OOPT 2nd Cycle

Team 5

Specification Review

[Use Case 26]

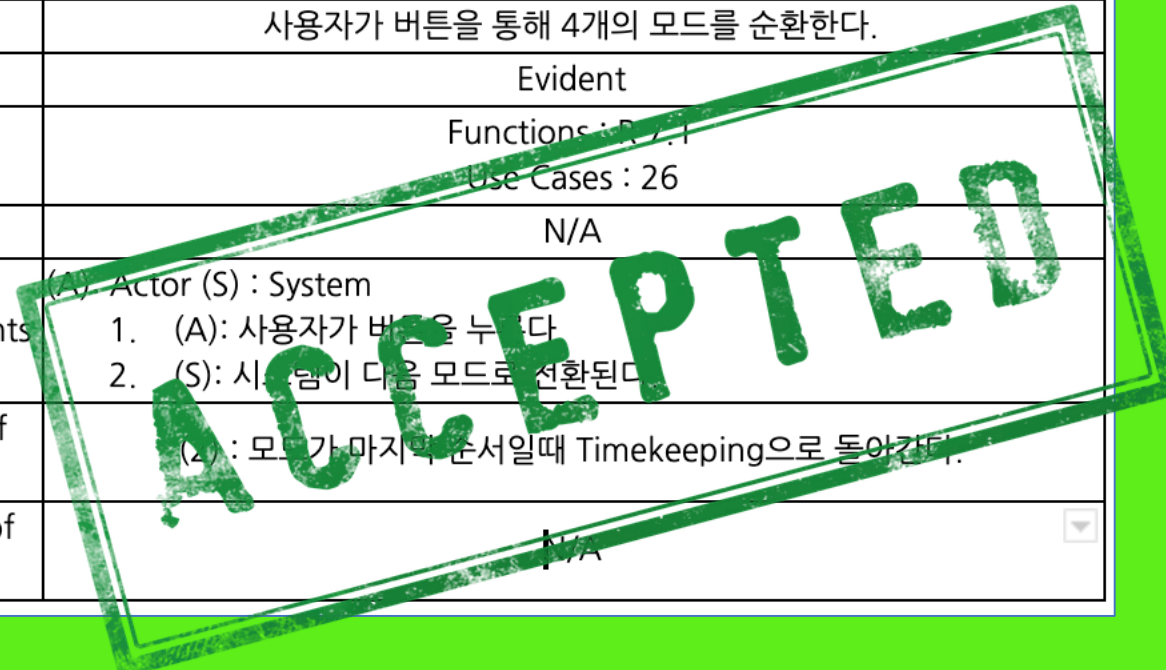
⇒ Activity 1006 – 4.3. Describe Use Cases에
 않던 'Beep 출력의 경우'가 생겨났다.

2. Set Hour Format

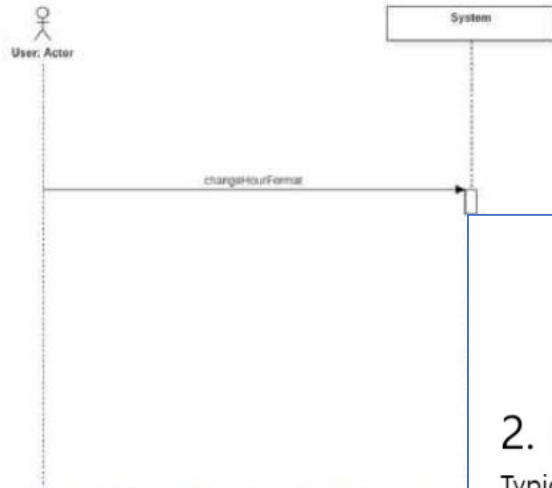
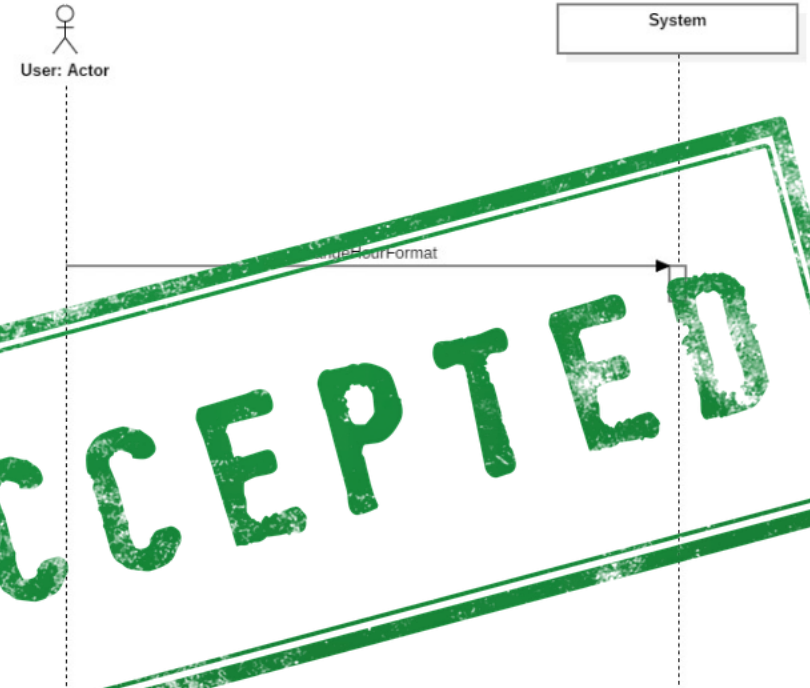
- ⇒ System은 User에게 신호를 받으면 수행결과에 따라 변경된 화면을 다시 User에게 제공해주어야 하는 이러한 부분이 생략되어 있음
- ⇒ 위의 오류는 이후 Activity 2035에 있는 모든 단위 그림들에 똑같이 발견됨
- ⇒ Activity 1003에서는 '12H/24H'로 형식을 정의했지만 여기서서는 AM/PM 방식이라고 하여 일관성이 깨짐

1. 사용자가 표시 변환 버튼을 누른다.
2. 시스템이 24H와 12H 중 한가지 형식으로 나타낸다.

3. Activate Timer

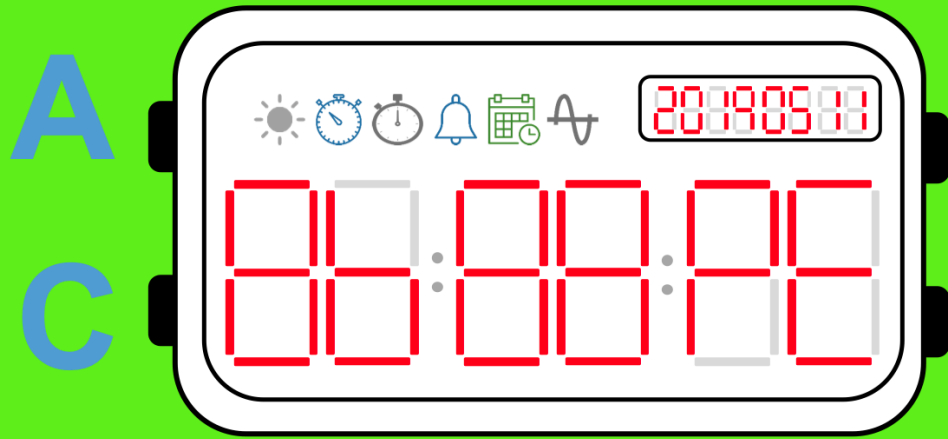
- ⇒ System 내부에서 Timer 값을 증가시킬 때마다 User에게 Show 해주는 Loop가 누락되어 있음
- ⇒ 이는 '8. Activate Stopwatch'에서도 오류임

REJECTED

1. Set Time

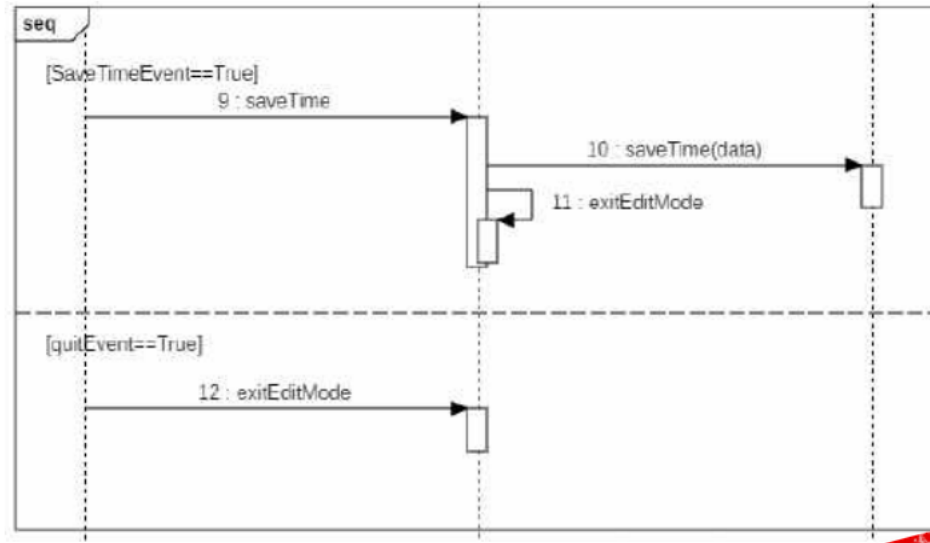
- ⇒ exitEditMode 후에 사용자에게 showTime 해주는 화살표가 누락되어 있음
- ⇒ 이는 '4. Set Timer', '11. Set Alarm', '12. Reset Alarm', '17. Set D-day', '23. Set Interval Timer', '24. Reset

REJECTED

4. Set Timer

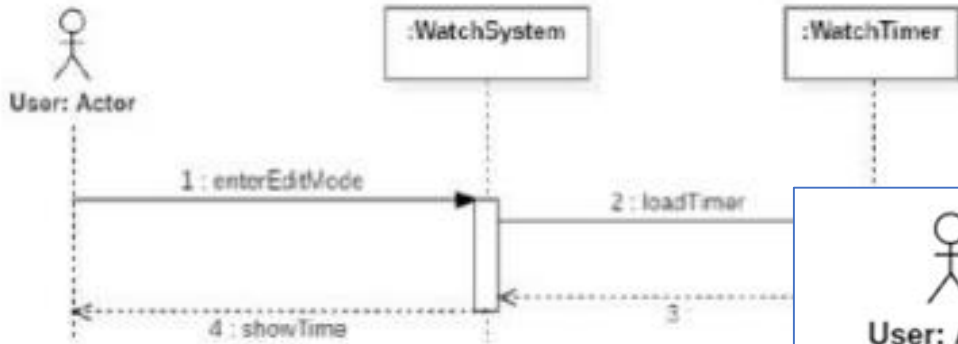
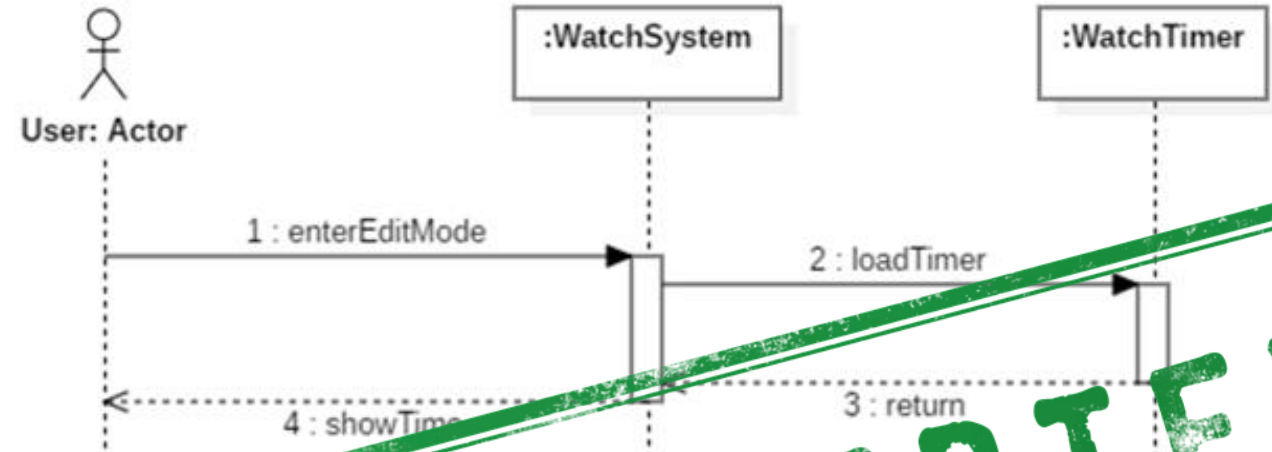
⇒ 3번 화살표 이름 누락

ACCEPTED
